Categoria: ATTREZZATURE

IMPIANTO IDROVORO PER CANALE FIUMICINO

TAVOLA
URB 8

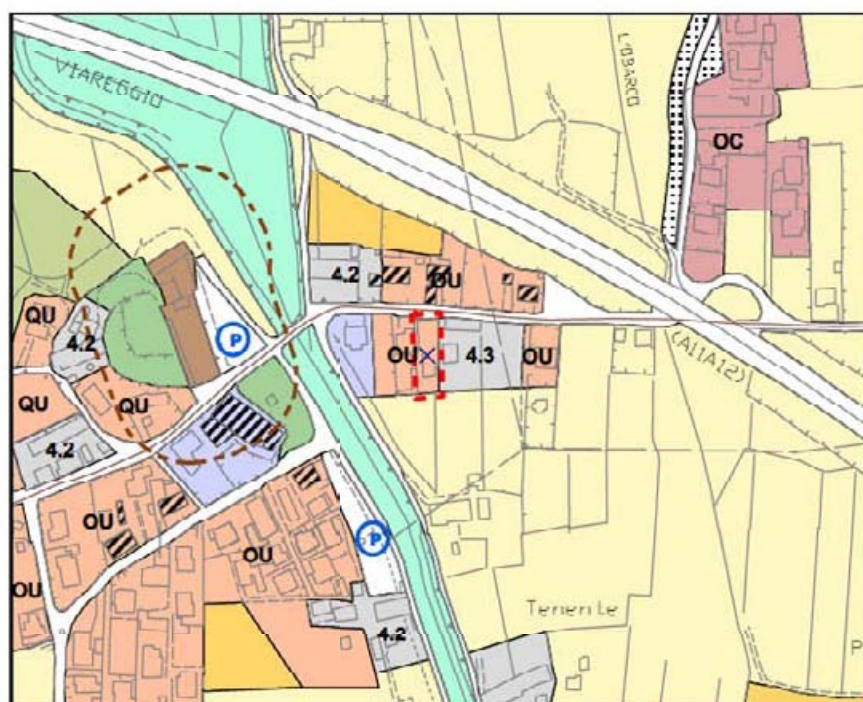
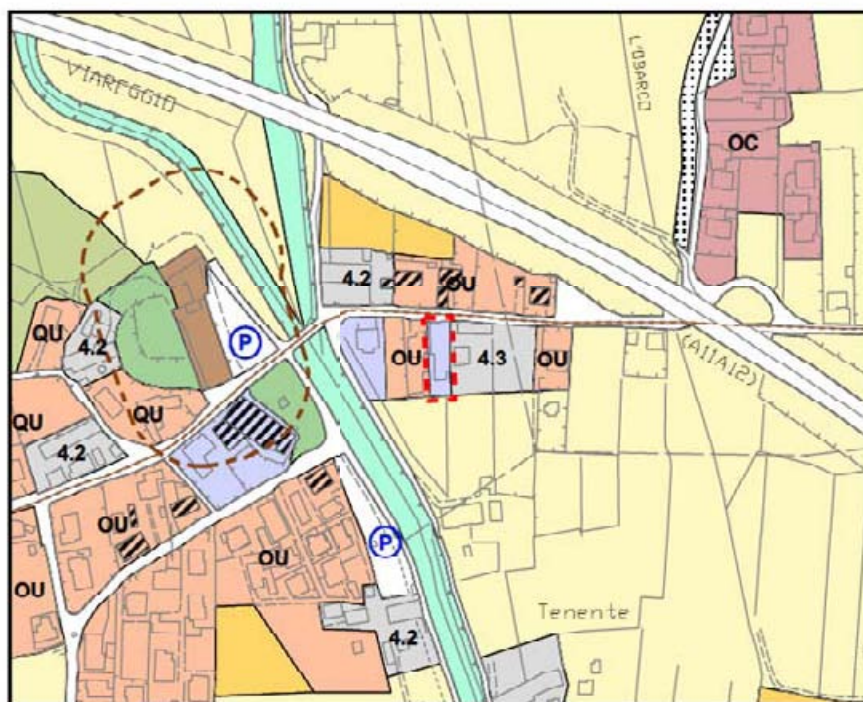
Trattasi di scuola elementare in via di dismissione da riconvertire in funzioni abitative.

Per la previsione suddetta si assegna una destinazione urbanistica di tipo *aree residenziali OU* (art. 114 delle NTA) modificando un terreno attualmente destinato ad *attrezzature di interesse locale* (art. 133).

TAVOLA
URB 5
URB 10

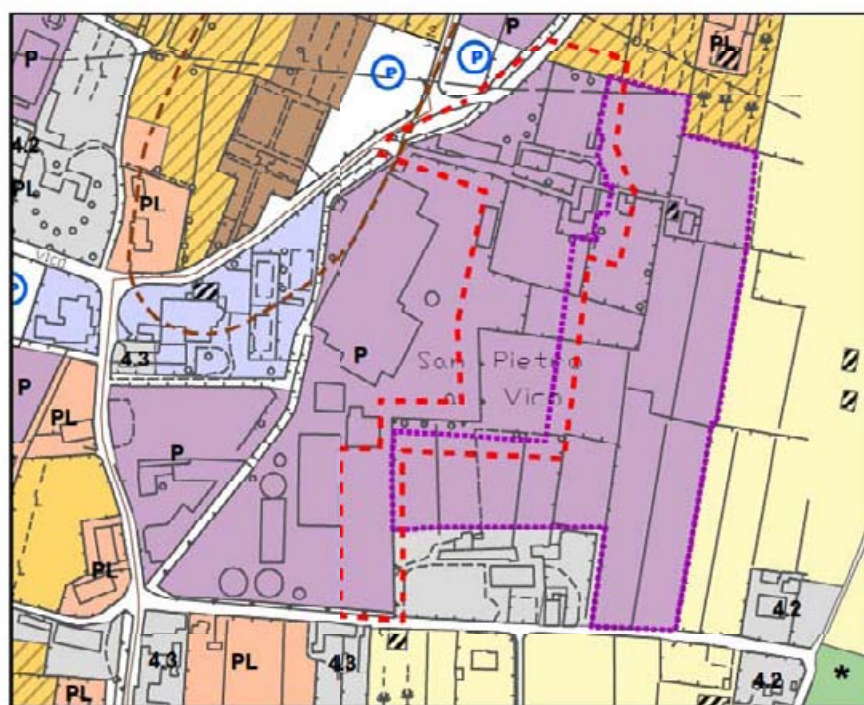
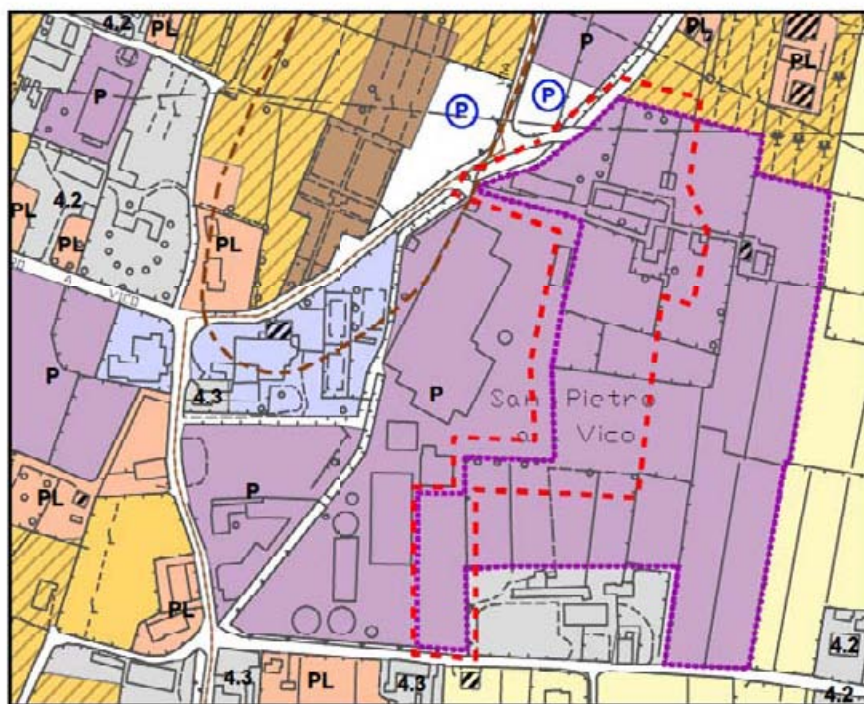
Ai fini di uno snellimento delle procedure per il potenziamento dell'attività di produzione cartaria esistente, su richiesta della proprietà prot. 58591 del 17.9.2008, si riduce la perimetrazione disciplinata dall'art. 119.4 delle NTA.

Si procede alla modifica della perimetrazione propria della zona urbanistica *aree produttive isolate della Piana – P* disciplinate dal comma 4 dell'art. 119.

TAV.
PN.2
(PN 7)

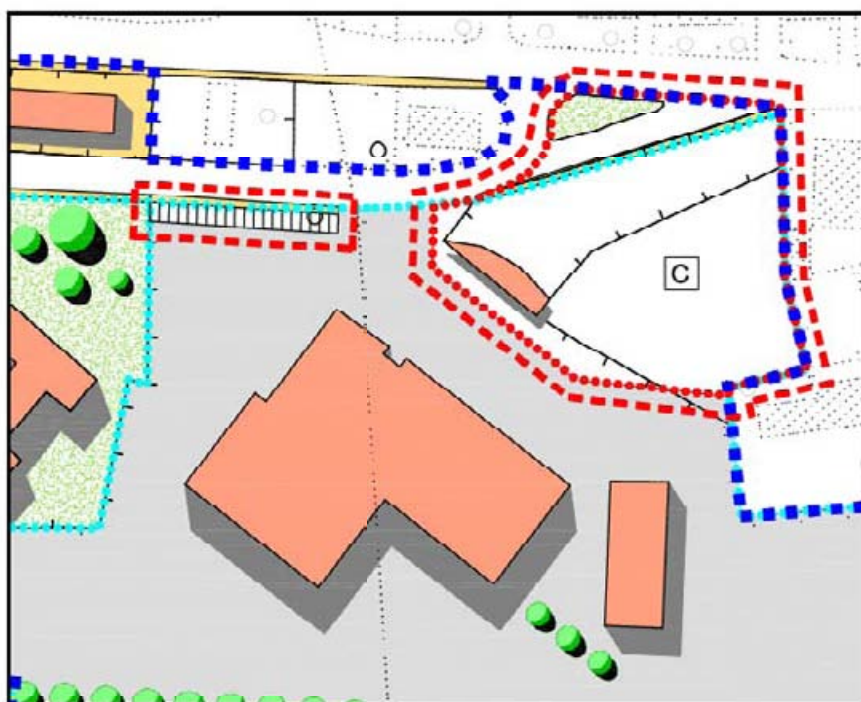
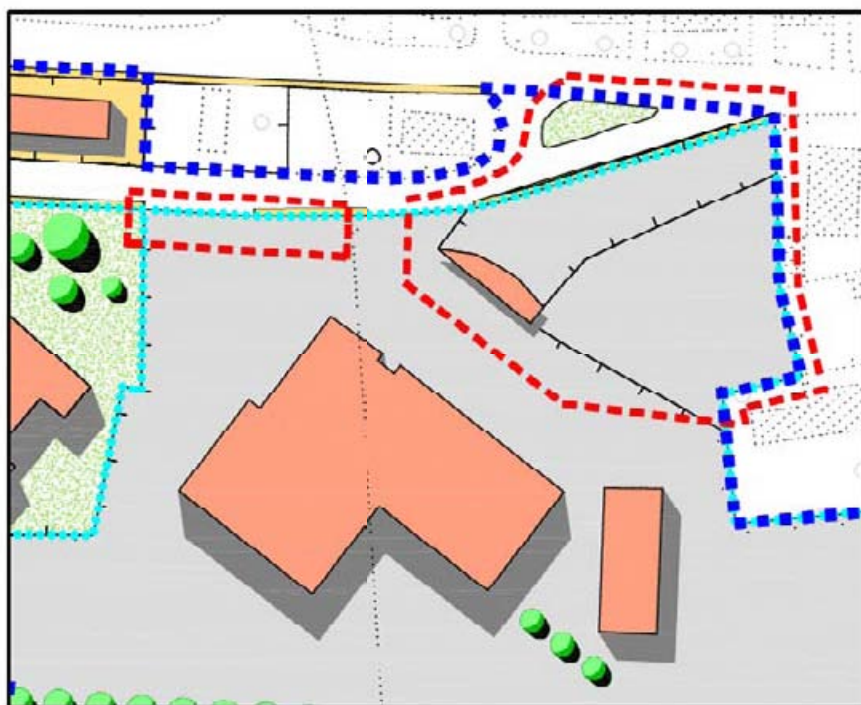
Previsione per l'individuazione di una nuova sede per gli uffici di Sistema Ambiente S.p.A. e di un'area limitrofa da destinarsi a parcheggio ad uso pubblico.

Per la previsione individuata si procede sulla tavola PN.2 alla formazione di un nuovo comparto denominato "C" all'interno dell'area interessata dal Progetto Norma PN7, i cui interventi sono disciplinati per mezzo di una integrazione alla Scheda Normativa del Progetto Norma stesso (artt 140 e 141 delle NTA). Inoltre si individua un'area da destinarsi ad *aree a parcheggio*.

**TAV.
PN.2**
(PN 8)

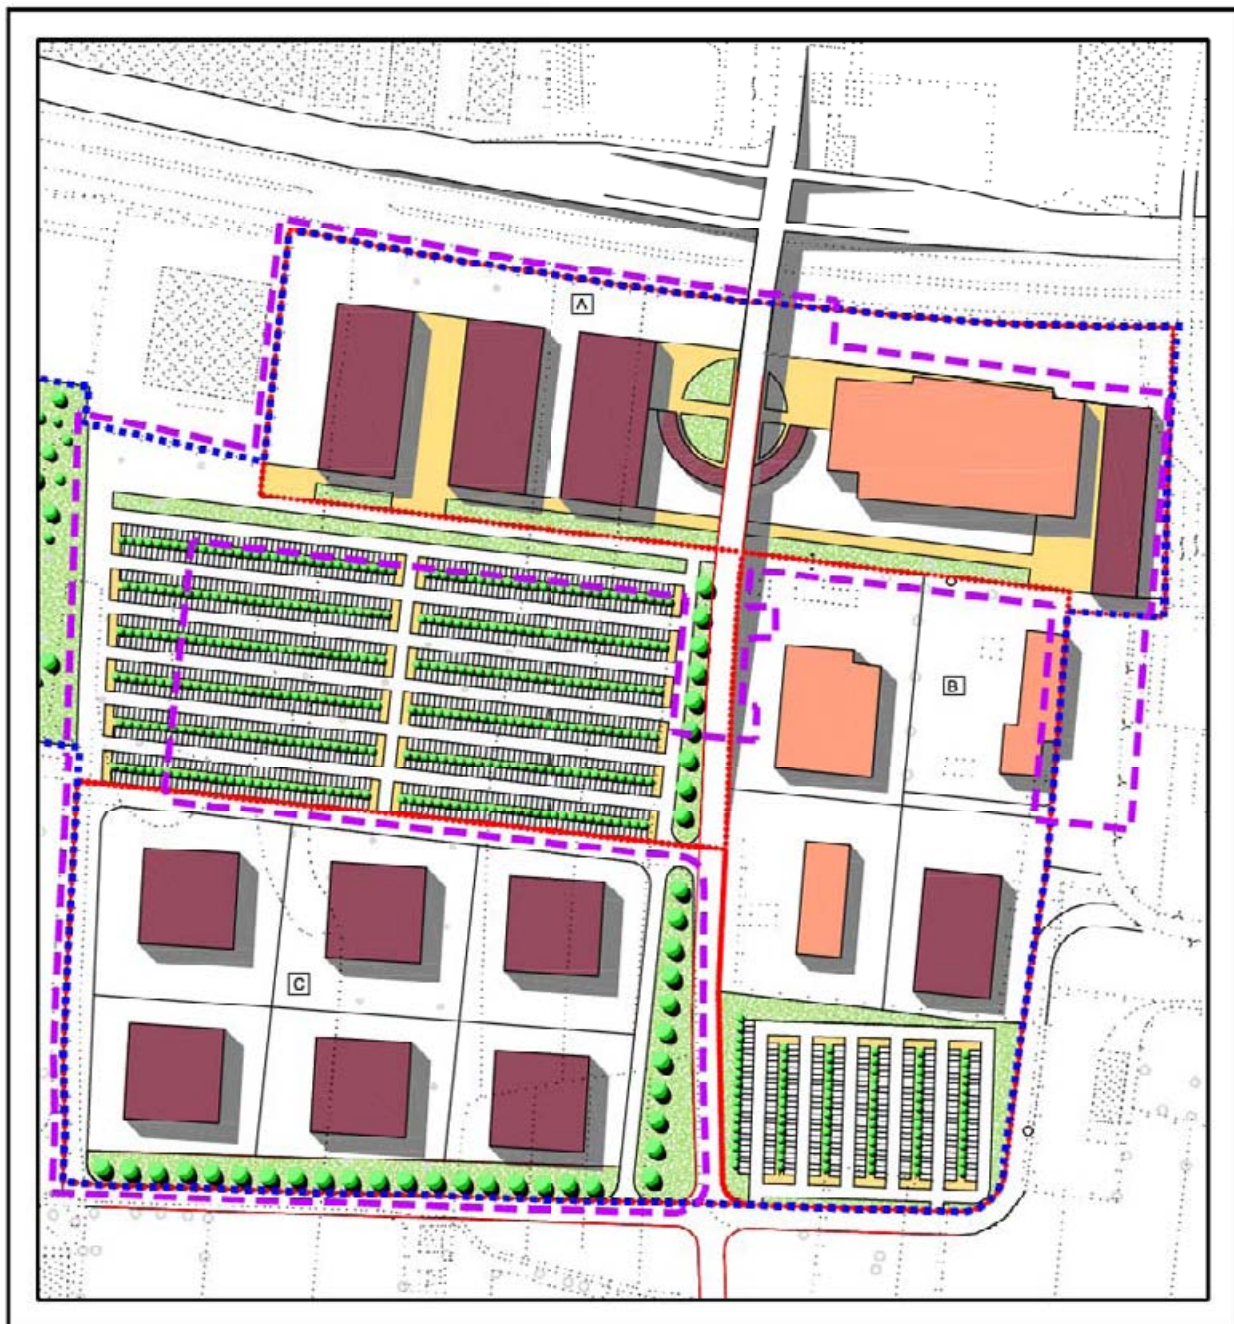
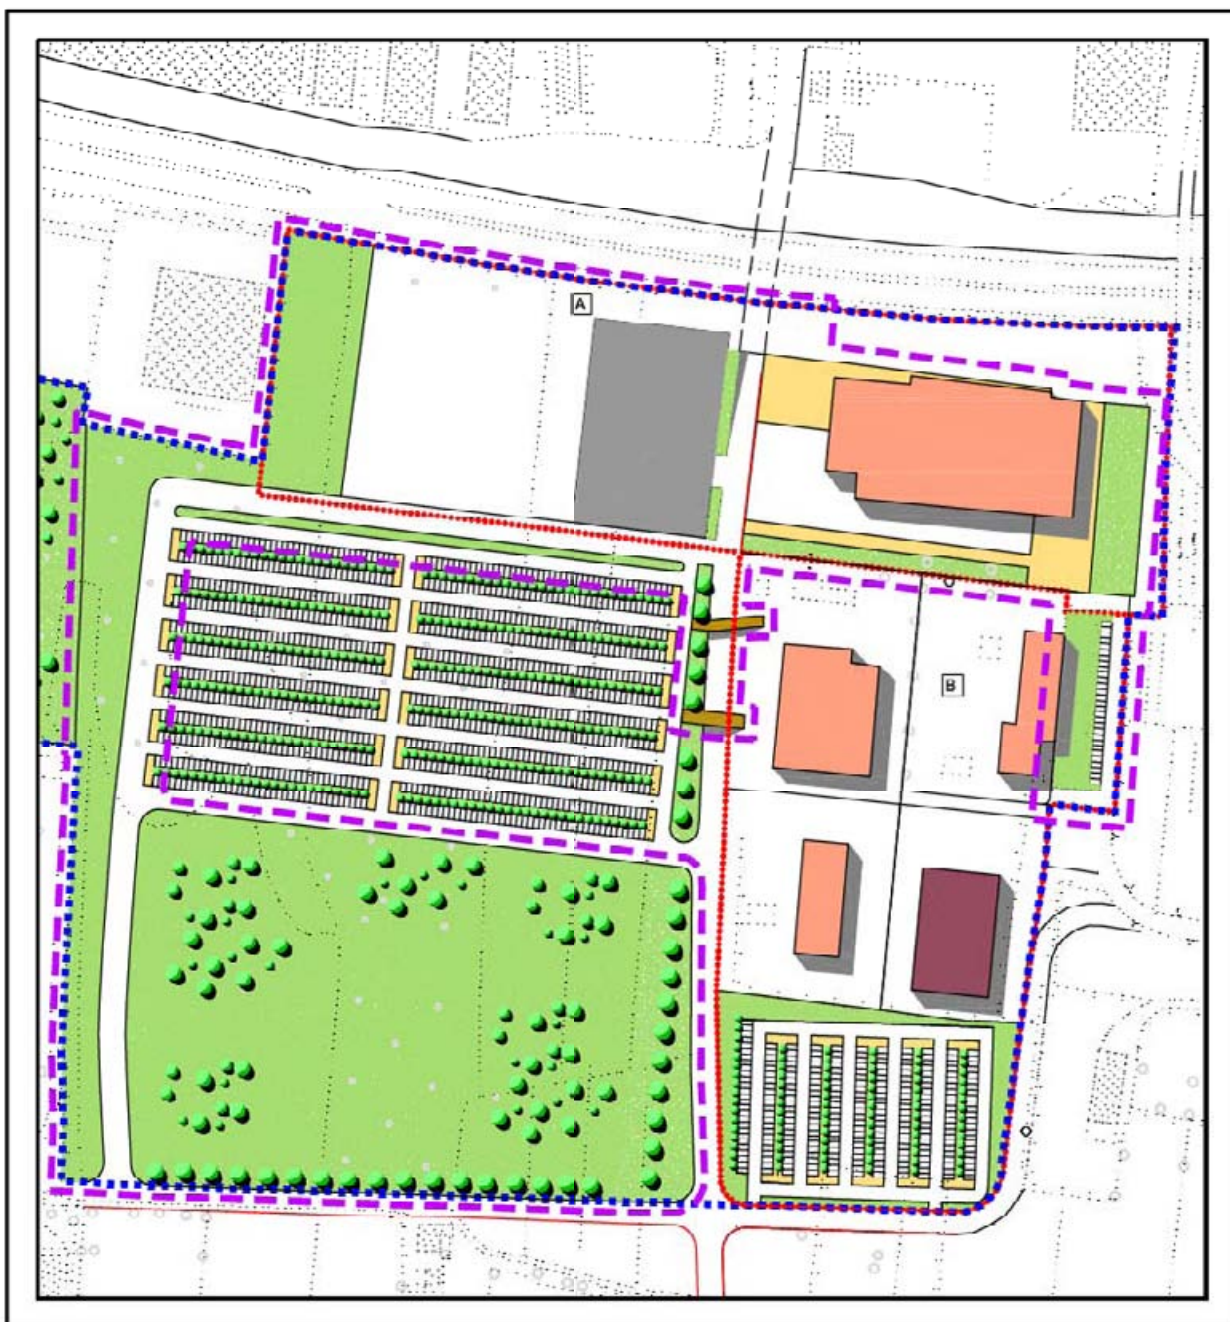
Vari elementi di ordine ambientale e logistico hanno portato ad una rivisitazione del Progetto Norma PN8, comportante l'annullamento della previsione di nuove volumetrie, la riorganizzazione dell'area adibita a Polo Fieristico e la modifica della viabilità di accesso da nord con la previsione di un sottopasso dell'autostrada Firenze-Mare al posto del cavalcavia, ad uso pedonale-ciclabile anziché carrabile. Inoltre viene inglobato nel PN8 anche un'area esterna adiacente e di pertinenza al complesso ex Bertolli, ferma restando la destinazione a parcheggio.

Per quanto sopra descritto si procede sulla tavola PN.2 - Progetto Norma PN8 – ad apportare le modifiche descritte eliminando la previsione di nuove volumetrie, sostituite in parte da aree verdi e da aree pedonali, alla modifica della viabilità di accesso da nord ed alla annessione dell'area a parcheggio sul lato est. Conseguentemente a quest'ultima variazione si modifica anche la tavola URB 10.
